# «ZXM-Phoenix 1024»

ревизия 07

Описание изменений и доработок платы компьютера.

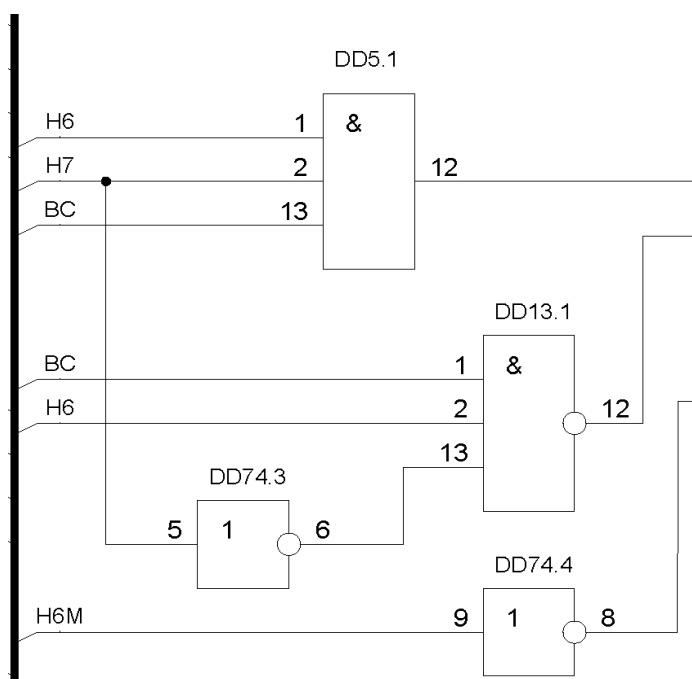
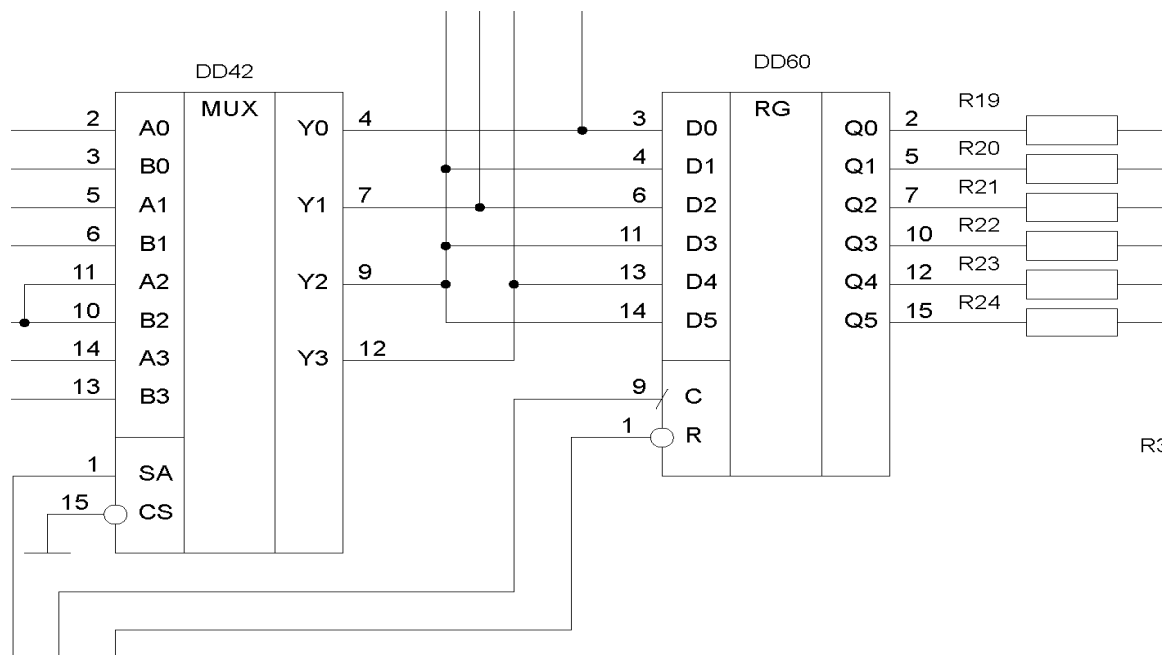
1. В процессе настройки обнаружилась ошибка в работе синхрогенератора, при которой на экране монитора отображалась неверная картинка. Причиной тому неправильное соединение элемента микросхемы DD74.3. Ошибочно он заведен на не тот выход счетчика строчной развертки – на сигнал BC, а нужно чтобы сигнал был заведен на H7.

Для исправления этой ошибки необходимо отрезать дорожку от вывода 5 микросхемы DD74 и соединить проводом этот вывод с выводом 9 микросхемы DD2, чтобы итоговая схема включения выглядела как на рисунке.

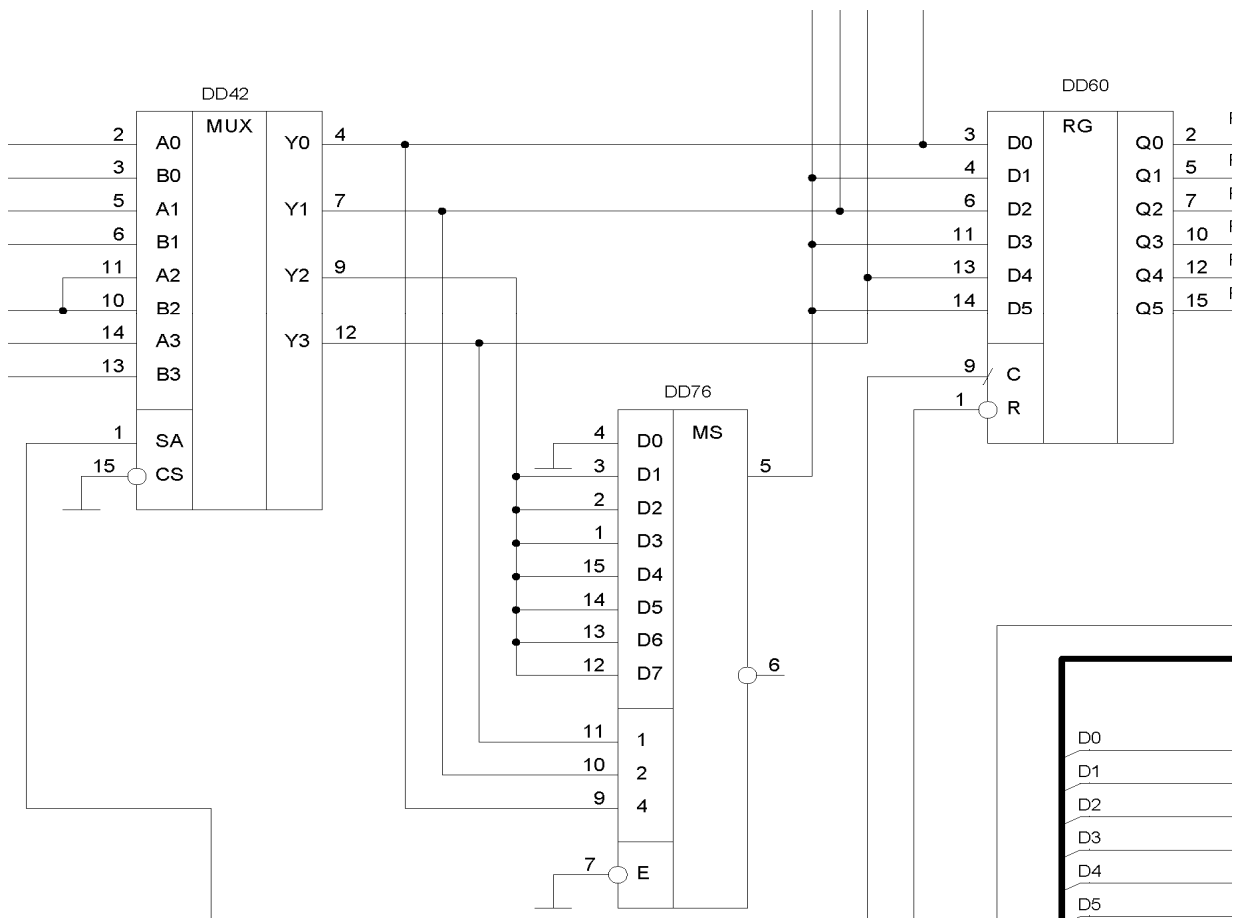
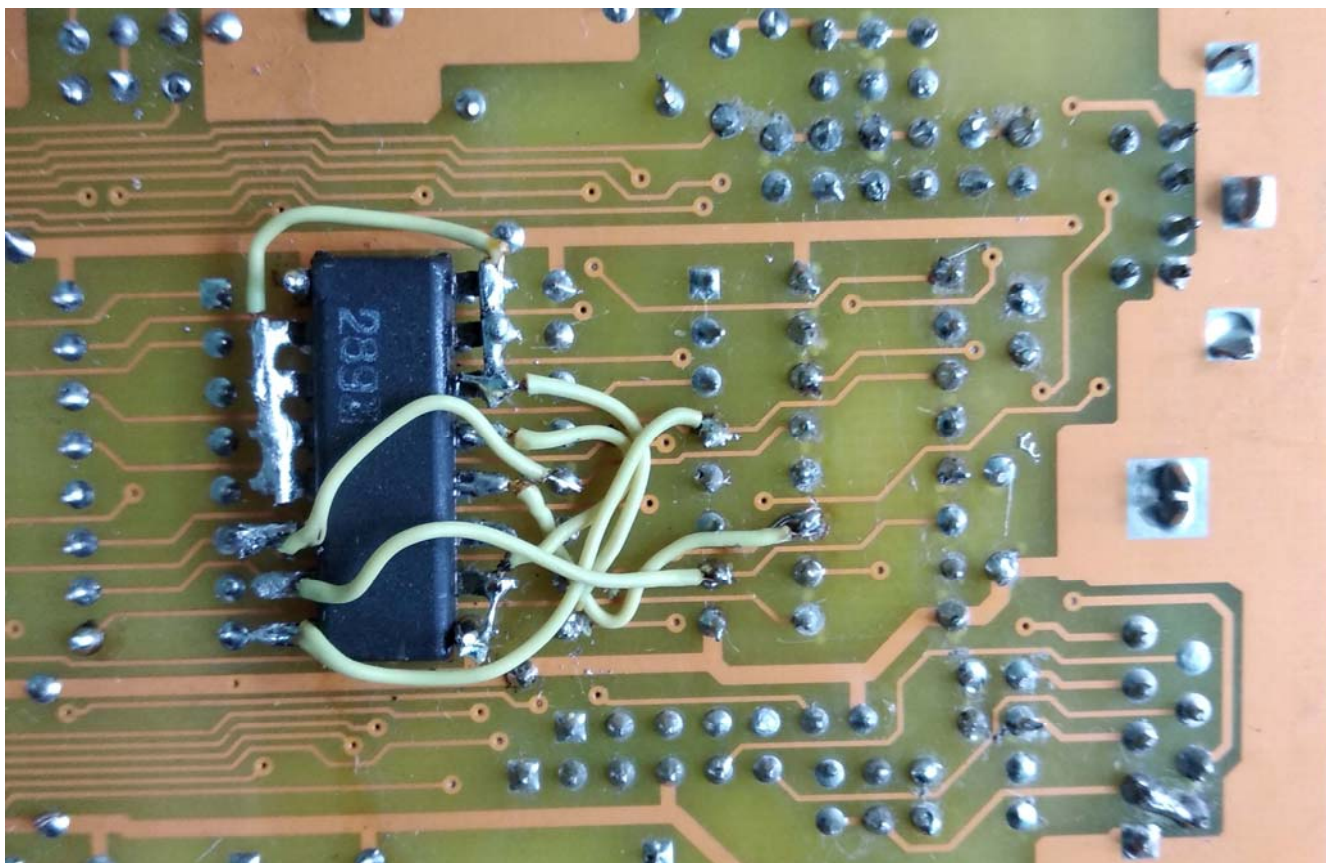
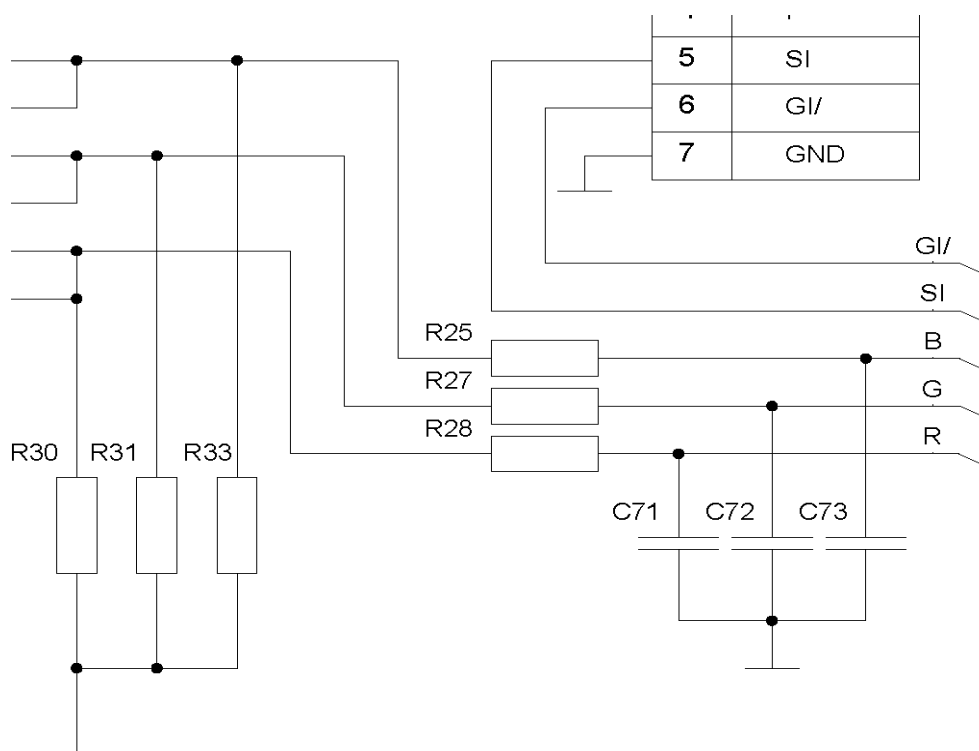
2. В данной ревизии платы компьютера неправильно отображается сигнал яркости, то есть при выключенных всех основных цветах (RGB = 0) и включенном сигнале яркости, то на экране вместо черного цвета отображается темно серый.

Для устранения этого недостатка необходимо отрезать проводник, идущий от вывода 9 микросхемы DD42 на выводы 4, 11 и 14 микросхемы DD60. И в разрыв этой цепи собрать следующую схему на дополнительной микросхеме DD76.

В качестве микросхемы DD76 необходимо использовать КР1533КП7 или К155КП7. Применение микросхемы К555КП7 не желательно в следствии появления на экране монитора

различных “артефактов”. Как располагать дополнительную микросхему каждый пользователь решает сам. В качестве примера приведен вариант запайки микросхемы с обратной стороны печатной платы.

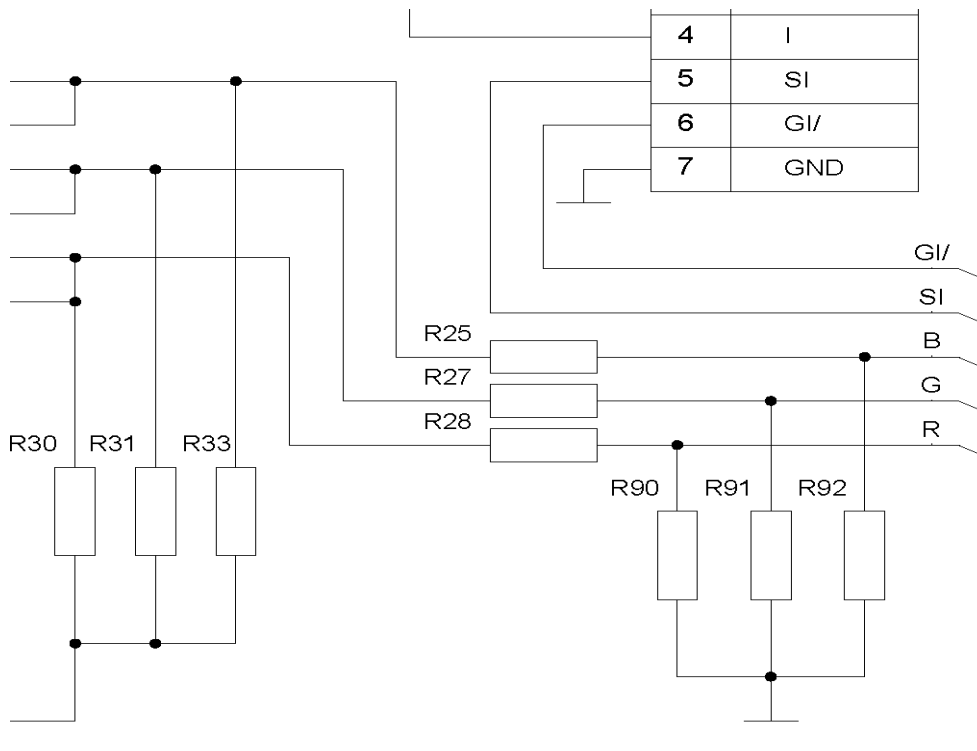
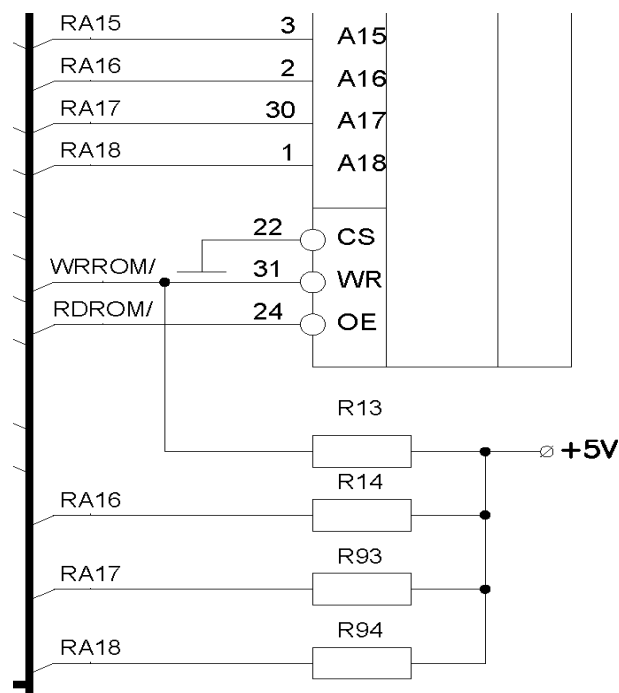
3. Для правильного отображения информации на экране возможно потребуется изменить уровни выходных сигналов основных цветов.

Чтобы исправить этот недостаток, необходимо вместо конденсаторов C71...C73 запаять резисторы с сопротивлением 150Ом. Номиналы резисторов возможно придется подобрать опытным путем. В данном случае приведены номиналы для совместной работы с VGA конвертором GBS8200 v4.0.
